**Commune de VITRE
SITE PATRIMONIAL REMARQUABLE**

MODIFICATION n°4 du PLAN de SAUVEGARDE et de MISE en VALEUR

**Rapport du commissaire enquêteur
Partie 2 : Conclusions et Avis motivé**

5.2.1.1 Modification A- Ilot Saint Louis – 20 rue Saint Louis

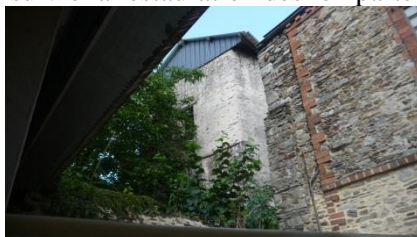
Réf	Auteur	Observations présentées	Réponse du maître d'ouvrage
R01	Gérard Eric	<p>Modification A - Îlot Saint Louis – 20 rue Saint Louis</p> <p>Demande d'informations concernant les modifications prévues. A priori, les plans présentés sont conformes aux échanges que Mr Gérard a eu en amont avec le Maire de Vitré et les services de secours; c'est à dire ouverture de 4 portes afin de créer un couloir de circulation Souhaite avoir confirmation que les travaux sont bien uniquement de cette nature</p>	Oui, les travaux sont de cette nature. Il aura aussi à prévoir la création des servitudes réciproques dans les titres de propriétés des parcelles concernées.
1	CE	<p>Modification A - Îlot Saint Louis – 20 rue Saint Louis</p> <p>Les travaux prévus concernent l'ouverture de portes. Ces travaux ont pour but de faciliter l'accès des secours dans l'îlot Il semblerait intéressant que le règlement précise les contraintes sur les matériaux des portes. En effet, celles-ci doivent pouvoir être facilement détruites par les services de secours, il faut éviter l'installation de portes blindées ou métalliques</p>	Cette disposition est en effet la demande des services d'incendie. Les portes devront être en bois et fracturables par le service de secours.

2	CE	<p>Modification A - Îlot Saint Louis – 20 rue Saint Louis</p> <p>D'après les plans, il semblerait que, l'arrière d'un immeuble de la rue Notre Dame, donne aussi sur le cœur de l'îlot du 20 rue Saint Louis. Est-ce que les secours ont également la possibilité d'y accéder par la rue Notre-Dame. Des portes sont-elles également prévues ?</p>	Nous ne connaissons pas toutes les possibilités d'intervention des services de secours. En tout état de cause, en effet, une propriété de la rue Notre Dame permet par un porche d'accéder au cœur d'îlot. Il permet de multiplier les accès pour faciliter les secours et évacuations.
3	CE	<p>Modification A - Îlot Saint Louis – 20 rue Saint Louis</p> <p>Ces travaux qui ont pour but de faciliter l'accès des secours pour un groupe d'immeuble sont-ils à la charge des propriétaires ? Comment sera contrôlée la réalisation des travaux et par qui ? Un délai sera-t-il imposé pour leur réalisation ?</p>	Ces travaux sont à la charge de M. GERARD. Il sera tenu de déposer des déclarations préalables qui seront validées par la Ville et l'architecte des bâtiments de France. Il devra les réaliser dans un échéancier à déterminer dans le cadre de sa vente.

- ☺ Concernant le 20 rue Saint Louis : le règlement écrit a été amendé (dans la section II §3-3 Accès aux cœurs d'îlots).
Il stipule bien que la servitude concerne l'ouverture de portes 0,90 m de largeur pour créer un couloir de circulation libre de toute obstruction. Le règlement graphique a été modifié en conséquence, les parties d'immeuble concernées passent de 'jaune' (modification, démolition pouvant être imposée...) à 'gris clair' (conservation, amélioration ou démolition possible)

- ☺ Un complément doit être apporté au règlement pour indiquer que ces portes doivent être fracturables par les services de secours
- ☺ Un complément doit être apporté dans les titres de propriétés notariés de cet immeuble concernant ces servitudes.

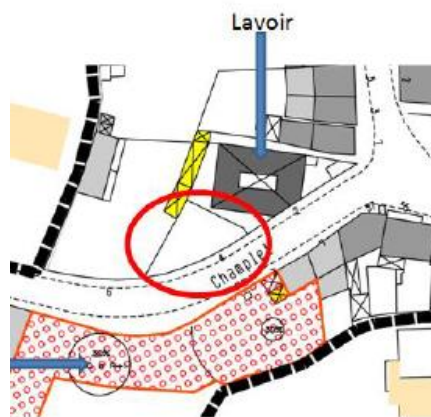
5	CE	Modification E – Chemin Champlet Sur ce terrain, il existe actuellement un bâtiment qui semble provisoire qui est collé au	Le bâtiment actuellement sur la parcelle pourra en effet être démoli si le pétitionnaire l'envisage ainsi. Cette démolition n'est pas rendu obligatoire. En effet, la constructibilité à

lavoit qui est typé A Cette construction doit-elle être détruite ? Quelles sont les contraintes imposées à une nouvelle construction par rapport à ce lavoit ?	100% est possible mais pas obligatoire. Le projet sera analysé en fonction de son environnement urbain pour intégrer et prendre en compte l'existant sur le plan patrimonial notamment
--	--	---

Cet habitant s'inquiète d'éventuelles nuisances visuelles du fait de changement de classement de la parcelle BH363 qui devient constructible alors qu'elle ne l'était pas auparavant.

Par contre, il n'est pas fait mention de contraintes particulières à prendre en compte par rapport à l'environnement au nord, notamment concernant le lavoit qui est dans le règlement graphique un site patrimonial typé 'gris foncé : construction dont ... l'altération est interdite ...'.

La construction étant possible sur la totalité du terrain, il peut y avoir un risque éventuel de dégradation par rapport à une mitoyenneté avec le lavoit.

- ☹ La description de la modification E-Chemin Champlet manque d'information sur la prise en compte d'éventuels impacts sur l'environnement au nord, et sur le site patrimonial du lavoit.
- 😊 Le projet de construction sera analysé en fonction de son environnement urbain pour intégrer et prendre en compte l'existant sur le plan patrimonial notamment.

- le projet soit aussi analysé par rapport à d'éventuelles nuisances visuelles pour les riverains.
